Objet : Enquête publique relative à la modifications du projet de mise 2 x 2 voies de la RD767 sur la section en contournement de Locminé et Locminé/Siviac, Demande d'autorisation environnementale complétant l'arrêté du 24 mars 2009

Je vous prie de bien vouloir prendre note de nos observations non exhaustives ci-dessous dans le cadre de l'enquête publique sur le dossier déposé de modifications du projet de mise 2x2 voies de la RD 767 sur la section de contournement de Locminé/Siviac. Demande d'autorisation environnementale complétant l'arrêté du 24 mars 2009.

Figure 14. Cartographie des zones humides sur le site n°5

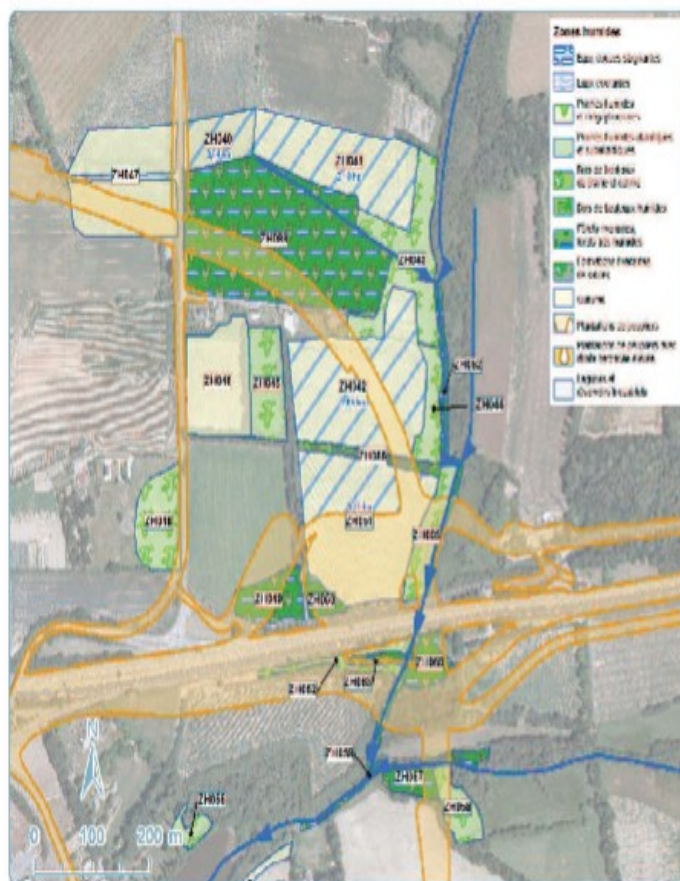
De plus, sans avoir fait une comparaison pour toutes les parcelles impactées, nous avons constaté sur le site de l'échangeur au niveau de la RN 165 des différences entre les impacts prévus par le dossier et ceux visibles sur la photographie aérienne disponible sur le site géoportail. Ainsi pour la parcelle ZH 049, le dossier prévoit un impact sur seulement une partie de la parcelle (environ 0,33 ha), l'impact réel est plus important (environ 0,8 ha). Pour la parcelle ZH 051 un impact d'environ 0,28 ha apparaît en plus de celui prévu. Un

extrait du dossier et une vue tirée du site géoportail localisant nos observations sont annexés à cette déposition
